N/Réf. : AA/AH/BXL22828_685_PU_Charlemagne_41

Objet : BRUXELLES. Boulevard Charlemagne, 41. Demande de permis d'urbanisme portant sur la transformation d'une maison unifamiliale.

Avis de la CRMS

*Plan d'implantation © Brugis et photo de l'enfilade concernée © Google Earth
Photos et plans de la situation projetée des façades avant et arrière issues de la demande*

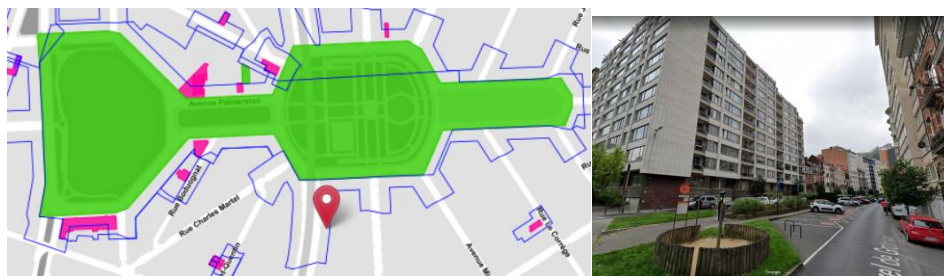
En façade avant, la surélévation et les modifications proposées en toiture seront sans impact négatif sur le site classé situé à proximité. Afin de préserver une lecture cohérente du front bâti, la Commission demande cependant de réduire l'impact des deux fenêtres de toit projetées, dont les dimensions semblent démesurées par rapport à la composition de la façade à rue.

Les interventions en façade arrière n'auront pas d'incidences négatives sur les arbres inscrits à l'Inventaire et sont cohérentes sur le plan patrimonial. Elles peuvent être approuvées moyennant le respect du Code civil. Le projet gagnerait toutefois à harmoniser les châssis sur l'ensemble de la façade.
